Zeitschrift: Bulletin technique de la Suisse romande

CONCOURS POUR L'ÉTUDE D'UNE CITÉ-JARDIN
A LA CHAUX-DE-FONDS

Ve prix : projet « Aero », de M. *Jean Crivelli*, architecte, à La Chaux-de-Fonds.

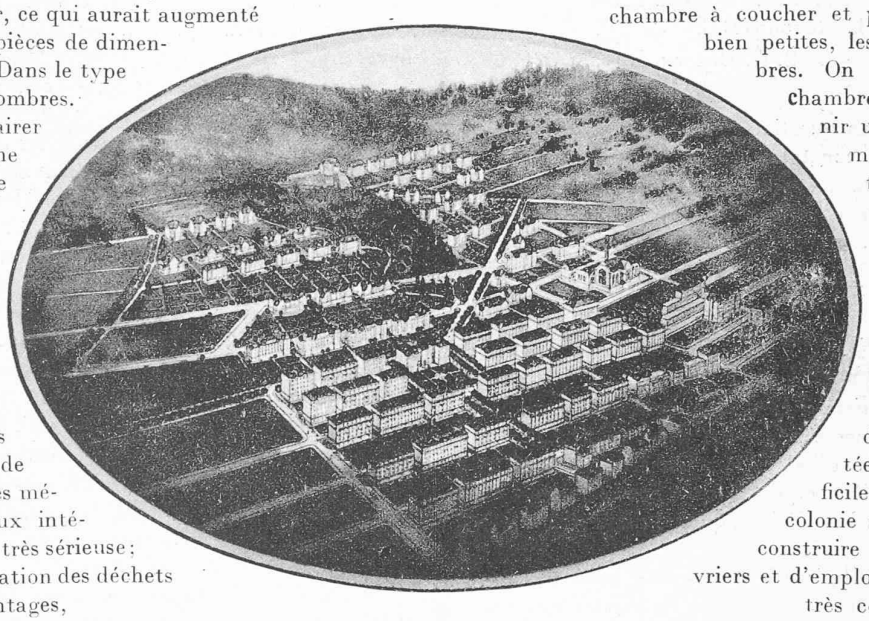
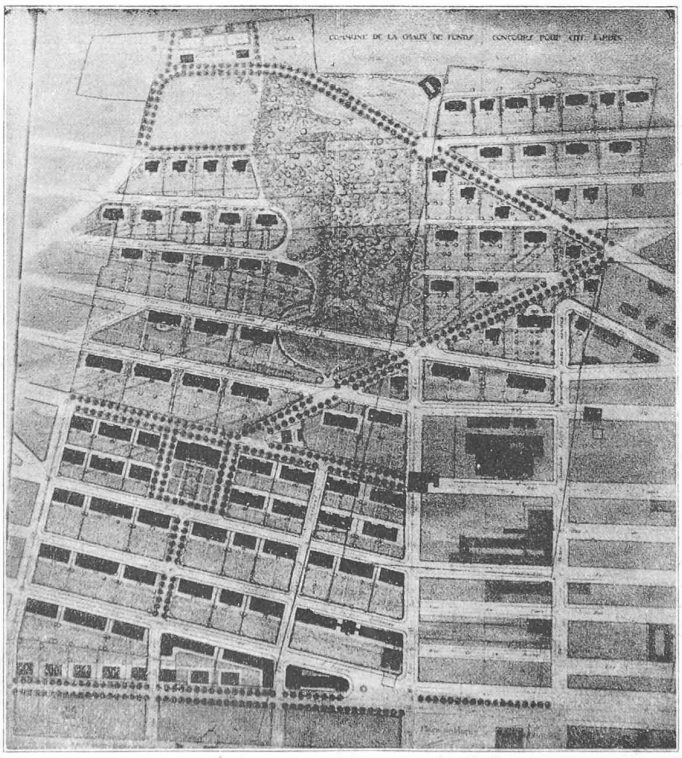
Aéro (Ve prix). — Peu de modifications importantes sont proposées au plan d'alignement sanctionné : ce qui est une erreur. La rue du Succès est maintenue jusqu'à la rue Tête de Rang, la rue Cernil Antoine est prévue avec une pente de 7,8 %, mais ce qui manque ce sont les voies d'accès pour les quartiers nord-ouest. On ne peut y parvenir qu'en empruntant des terrains privés et sur lesquels les rues ne pourraient pas être créées aussi rapidement que la cité-jardin. L'utilisation du terrain laisse à désirer. Pourquoi disposer des parcelles au sud de la rue Breguet pour une cité de maisons locatives lorsque le programme réserve ces emplacements pour des terrains industriels ? Les plans des types d'immeubles qui n'ont pas trop de décrochements sont satisfaisants, cependant mainte chambre à coucher et plusieurs cuisines sont bien petites, les vestibules sont sombres. On a sacrifié parfois la chambre à coucher pour obtenir une plus grande salle à manger, ce qui est regrettable. — Les façades et surtout les toitures sont bien tourmentées. Que de noues, de ferblanterie qui ne conviennent pas au climat de La Chaux-de-Fonds. La jolie petite maison du type D a été goûtée, mais trouverait difficilement sa place dans la colonie que l'on se propose de construire pour des familles d'ouvriers et d'employés. — Ce projet a été très consciencieusement étudié et rendu avec beaucoup de soin, mais n'a pas le caractère d'une cité-jardin. On se trouve plutôt en présence d'une cité de villas pour la partie supérieure et d'une cité industrielle pour les quartiers inférieurs. Cette impression se confirme lorsque l'on constate que l'auteur de « Aéro » propose 365 logements pour 67 maisons seulement.
